**INFORME DE HITO DE CONTROL
N° 010-2024-OCI/1146-SCC**

**“REPARACIÓN DE PAVIMENTO Y VEREDA; EN EL (LA)
PERÍMETRO DE LA PLAZA DE ARMAS DE LA LOCALIDAD
DE SAN MARCOS, DISTRITO DE SAN MARCOS, PROVINCIA
HUARI, DEPARTAMENTO ANCASH”**

HITO DE CONTROL n.º 1 - VALORIZACIÓN n.º 1

FOTOGRAFÍAS N°s 5 Y 6
INCUMPLIMIENTO DE SEÑALIZACIÓN TEMPORAL DE SEGURIDAD EN OBRA

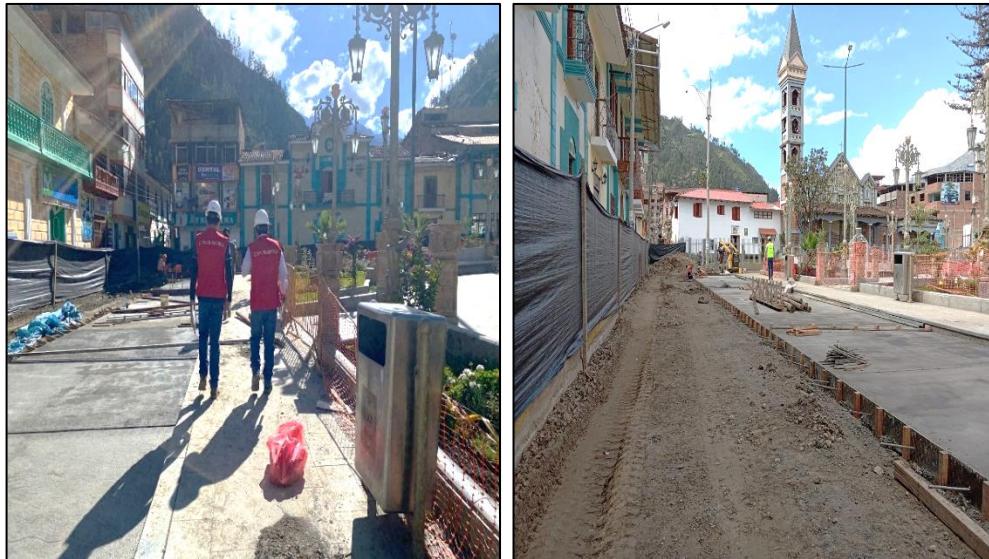
Sin embargo, durante la inspección física realizada el 7 de febrero de 2024 a la ejecución de la Obra, la Comisión de control advirtió que el contratista no vendría colocando señales de obligación, rótulos en áreas de trabajo, señales de conservación del medio ambiente ni conos reflectivos, como se evidencia en las siguientes fotografías:

IMAGEN N° 7
ESPEDOR DE LA BASE DE AFIRMADO SEGÚN PLANO DP-01 - DETALLE DE PAVIMENTO

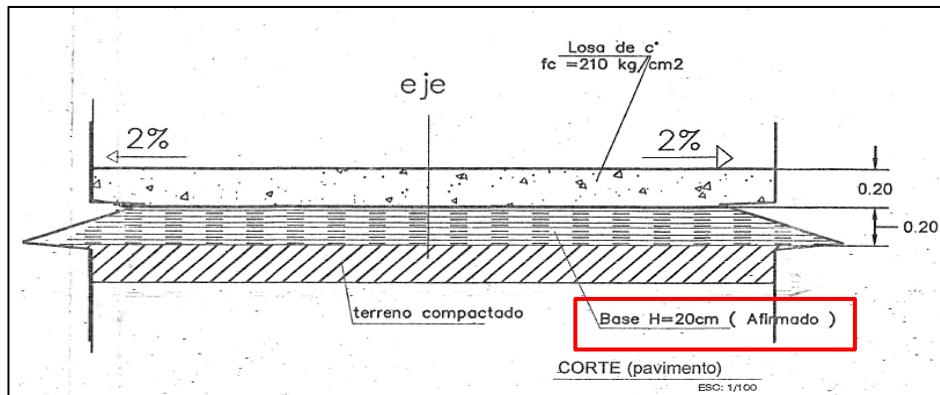
Como es de verse, el espesor del material granular (afirmado) consignado en los resultados del ensayo de Determinación de la densidad in situ es menor a los 0,20m requerido en el expediente técnico. Al respecto, se tiene que el porcentaje de compactación para la subpartida 1.2.1.3. “Relleno compactado con material afirmado”, correspondiente al Jr. Progreso, Jr. La Victoria y Jr. La Merced, habría sido determinado con un espesor de afirmado, que no cumple con la dimensión especificada en el plano DP-01 Detalle del pavimento del expediente técnico aprobado, por lo que, los resultados obtenidos no mostrarían un valor real.

IMAGEN N° 10
DETALLE DE LOSA DE CONCRETO DEL PAVIMENTO

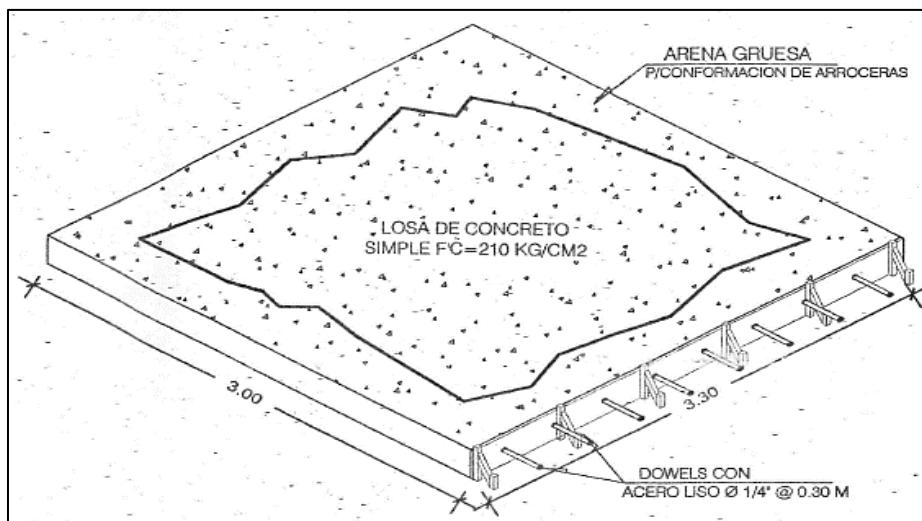
Sobre ello, es preciso señalar que, de la revisión al expediente técnico de Obra, se identificó que el proyecto contempla la construcción de pavimento de concreto $f'c=210 \text{ kg/cm}^2$, tal como se muestra a continuación:

FIGURA 3: Incompatibilidad de plano de detalle

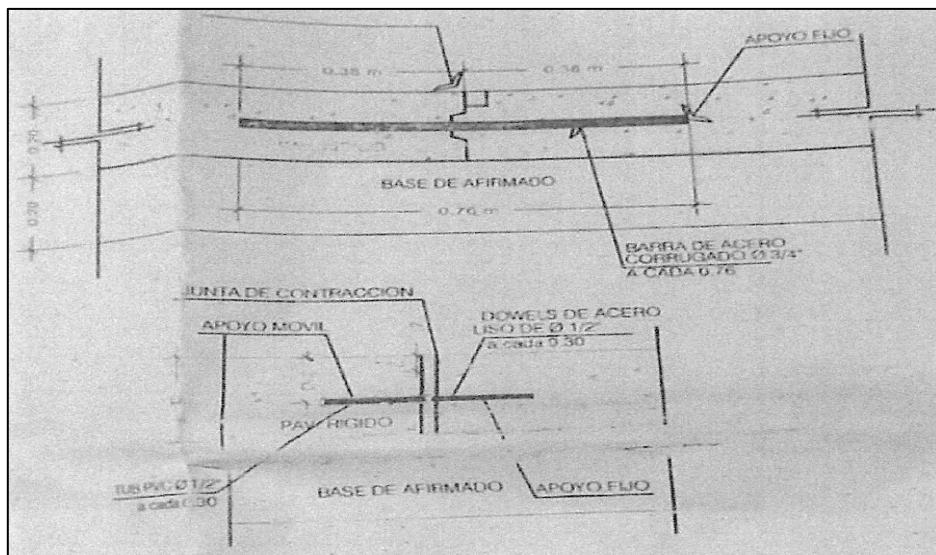
En plano de detalle se encontró deficiencias, como vemos menciona dowels de $d=3/4"$, pero en la parte de costo unitario menciona de $d=5/8"$ afectando en todo el jirón: Jr. La Merced, Jr. Progreso, Jr. Grau y Jr. La Victoria, causando incompatibilidades presupuestales.

En la figura 3 el plano muestra que las barras longitudinales $d=1/2"$ en todo el jirón: Jr. La Merced, Jr. Progreso, Jr. Grau y Jr. La Victoria, y esta partida no existe en metrado, presupuesto, costo unitario, especificaciones técnicas, por ende, se necesita un adicional de obra.
